Avis de la Mission régionale d'autorité environnementale de la région Nouvelle-Aquitaine sur le projet d'implantation d'un parc de quatre éoliennes à Lupsault (16)

n°MRAe 2021APNA104

dossier P-2021-11256

Localisation du projet : commune de Lupsault (16)
Maître(s) d'ouvrage(s) : PE DE LUPSAULT
Avis émis à la demande de l'Autorité décisionnaire : préfète de la Charente
en date du : 18 juin 2021
dans le cadre de la procédure d'autorisation : autorisation environnementale
l'Agence régionale de santé et la préfète de département au titre de ses attributions dans le domaine de l'environnement ayant été consultées.

Figure n°3 – Localisation des sites Natura 2000 de l'aire d'étude éloignée (source : page 64)

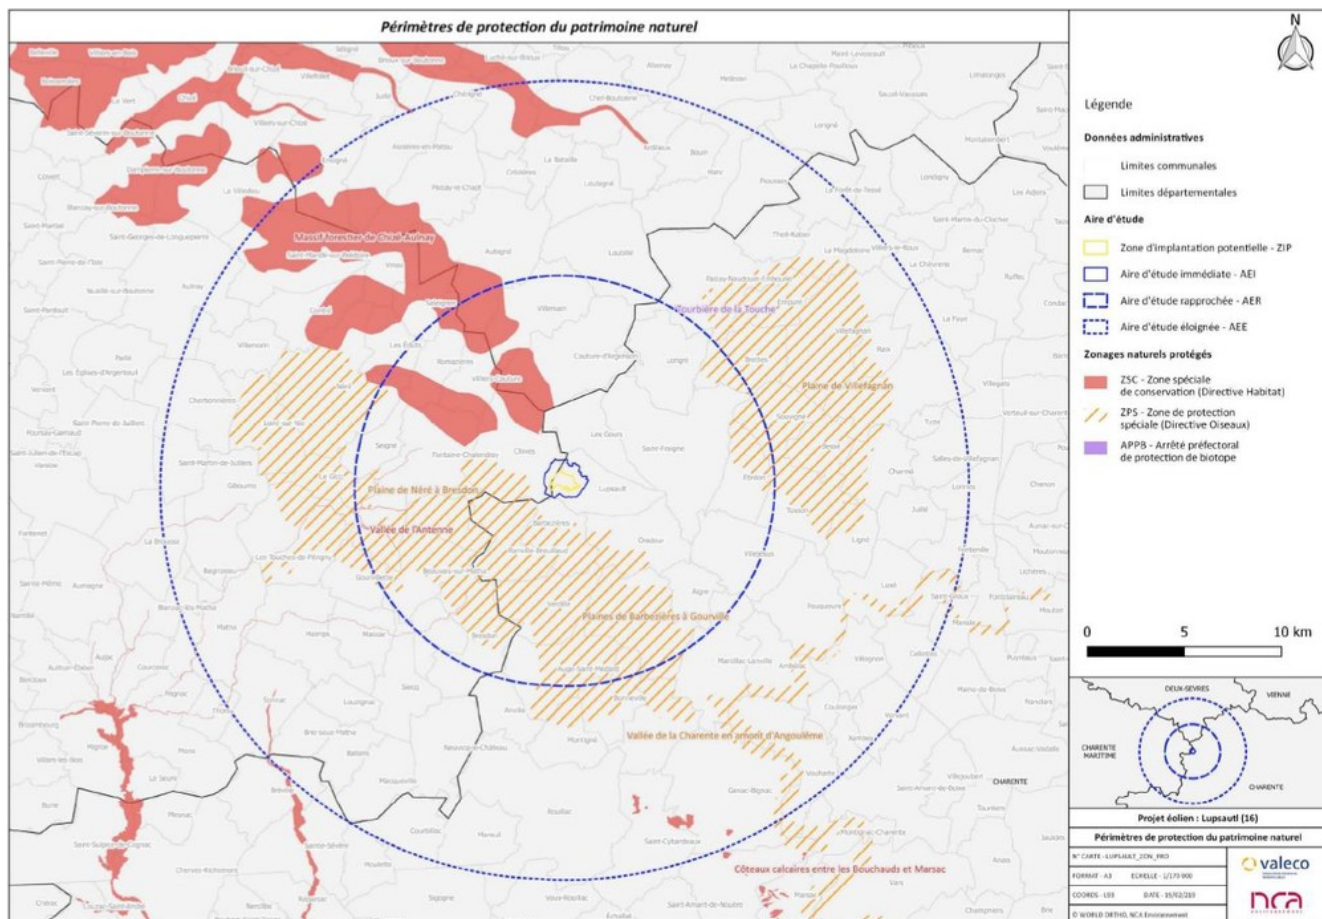
La MRAe relève que le projet est susceptible d'impacts résiduels significatifs sur l'avifaune et notamment sur l'Outarde canepetière après mise en place des mesures d'évitement et de réduction. Elle en conclut que le projet tel que défini dans l'étude d'impact devrait faire l'objet de mesures de compensation relatives à l'avifaune et présentées comme telles dans le dossier.

La MRAe recommande au vu de ces éléments de reprendre l'évaluation des impacts et la définition des mesures d'évitement, de réduction, et de compensation concernant l'avifaune, en prenant en particulier en compte l'ensemble des éléments d'état initial relatifs à l'Outarde canepetière. La mise en œuvre de la phase d'évitement, en particulier, n'apparaît pas avoir été menée de manière suffisante et mérite d'être poursuivie : ses résultats complémentaires pourraient conduire à ré-interroger le choix du site du projet (voir partie II-3 ci-après).

La MRAe relève en outre qu'au vu des éléments présentés dans le dossier, l'absence d'incidences notables sur les espèces ayant justifié de la désignation des sites Natura 2000 au titre de la directive « Oiseaux » n'est pas démontrée, notamment concernant l'Outarde canepetière, et que l'étude d'incidences sur les sites Natura 2000 devrait également être reprise.

Figure n°4 – Carte de localisation des parcs et des projets éoliens au sein d'une zone tampon de 30 km autour du projet éolien de Lupsault (source : page 278)

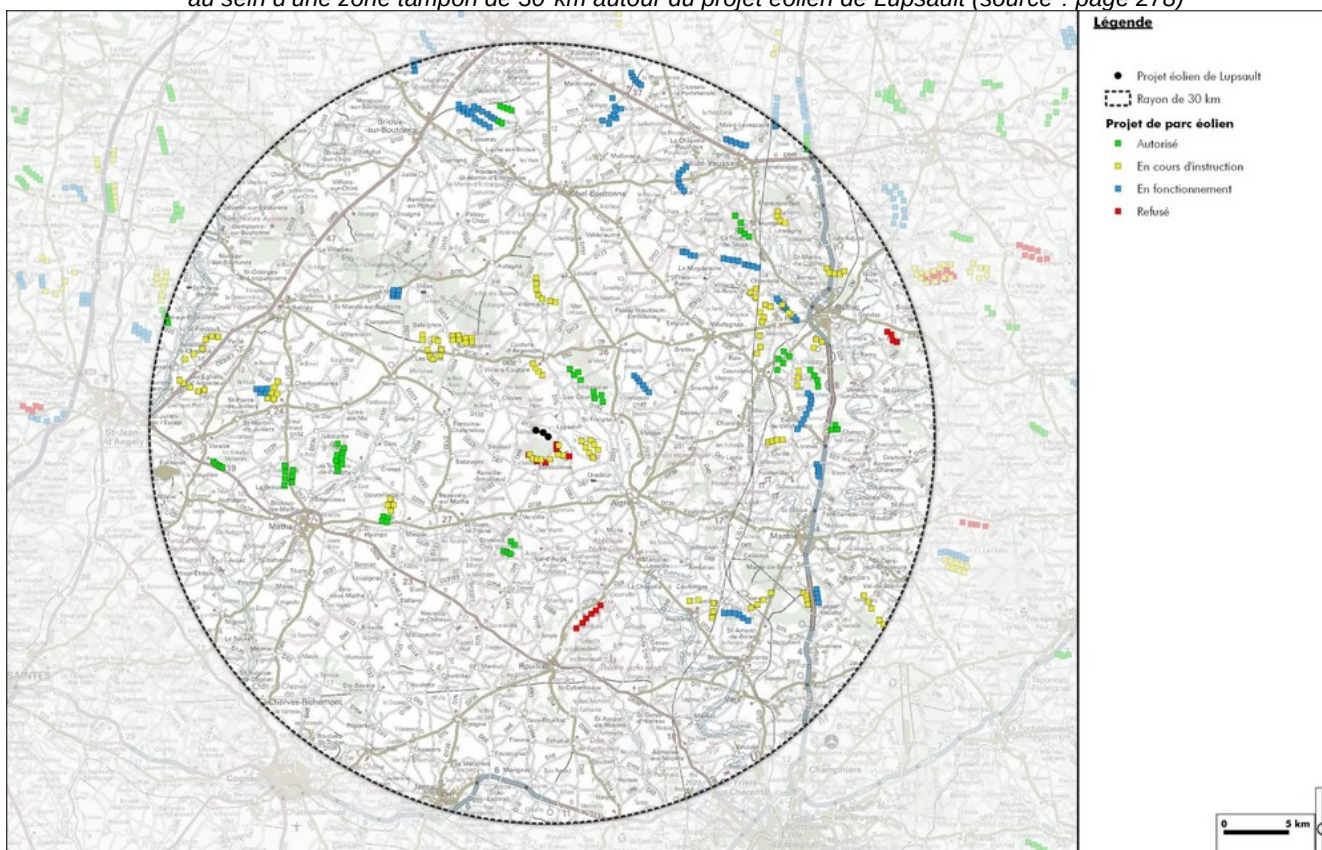
Plusieurs parcs éoliens en exploitation, autorisés ou en cours d'instruction et retenus pour l'analyse des effets cumulés avec le projet (projets de Barbezières-Lupsault, Couture, Grands bois, et Saint-Fraigne) sont susceptibles de créer des barrières entre les sites Natura 2000 *Plaine de Villefagnan, Plaine de Néré à Bresdon et Plainnes de Barbezières à Gourville*, connus pour leur importante population d'Outarde canepetière en saison de nidification et migration. Les parcs éoliens sont ainsi susceptibles de limiter les échanges de populations nicheuses et d'augmenter le risque de collision. Pour rappel (cf. état initial), le parc de Lupsault en lui-même est susceptible de constituer un obstacle entre ces sites Natura 2000. En outre, il est relevé dans l'étude d'impact que les mouvements entre sites Natura 2000 peuvent avoir lieu de jour comme de nuit à hauteur des pales des éoliennes (page 260). La localisation des sites Natura 2000 est représentée sur la figure n°3 ci-après et celle des parcs éoliens retenus pour l'analyse des effets cumulés en figure n°4.

L'implantation du parc est prévu perpendiculairement à l'axe de migration des oiseaux, ce qui accentuera l'effet barrière : les éoliennes constitueront un front d'environ 1 200 m d'amplitude du nord-ouest au sud-est et de 100 m du nord-est au sud-ouest. Cet effet pourrait également être augmenté en cas de réalisation du projet éolien de Barbezières-Lupsault en cours d'instruction, la distance entre les deux projets, moins d'1 km, étant insuffisante pour distinguer les deux parcs éoliens. Il est cependant réduit selon le dossier pour les rapaces et les passereaux compte-tenu de l'alignement des éoliennes du projet de Lupsault avec le bois de Lupsault.

Figure n°5 – Distance des éoliennes aux lisières de haies et boisements et activité chiroptérologique associée (source : page 291)

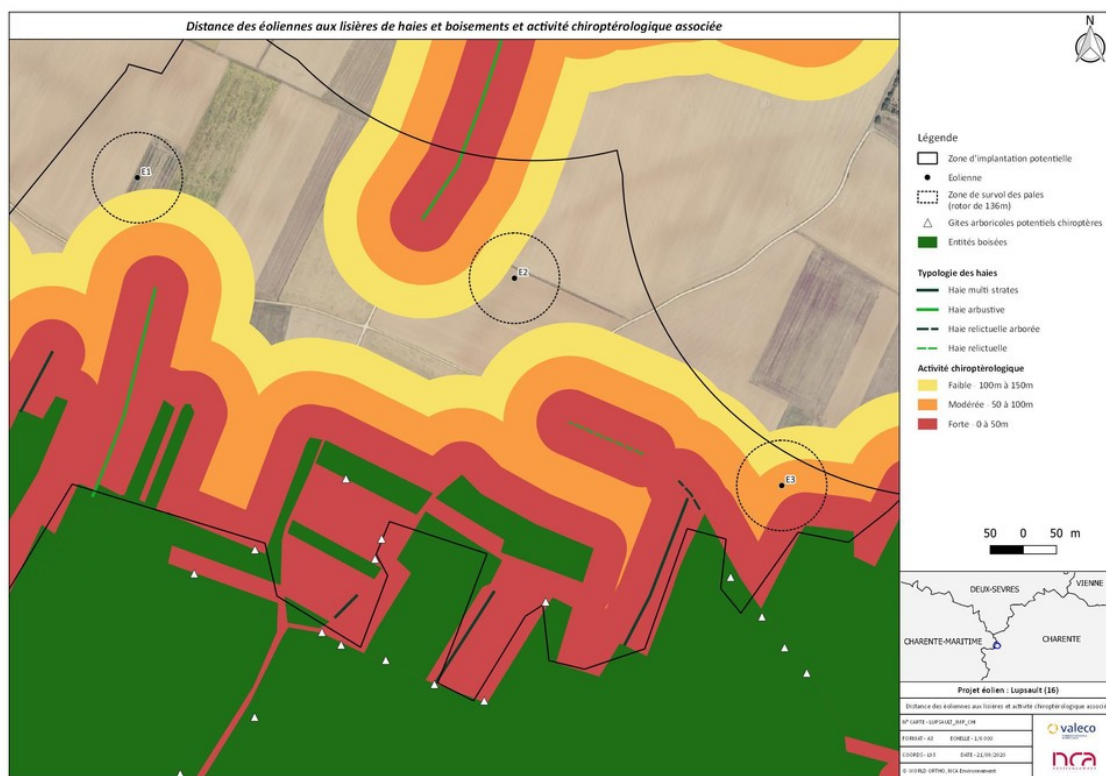
Les impacts du projet concernent en particulier les risques de collision et de barotraumatisme pour les espèces de haut vol en période d'exploitation : Pipistrelles, Noctules et Sérotines. Les risques de collision peuvent être accentués par les autres projets éoliens du secteur, étudiés au titre des effets cumulés. Les risques de collision avec les éoliennes du parc de Lupsault sont d'autant plus forts, compte-tenu de la localisation des éoliennes à moins de 200 m de haies ou lisières comme illustré sur le tableau n°1 et la figure n°5 ci-après.

La MRAe estime nécessaire d'apporter des compléments au dossier à même de justifier que les distances d'implantation retenues entre les éoliennes et les lisières de haies et boisements sont suffisantes au vu des impacts prévisibles du projet sur les chauves-souris.
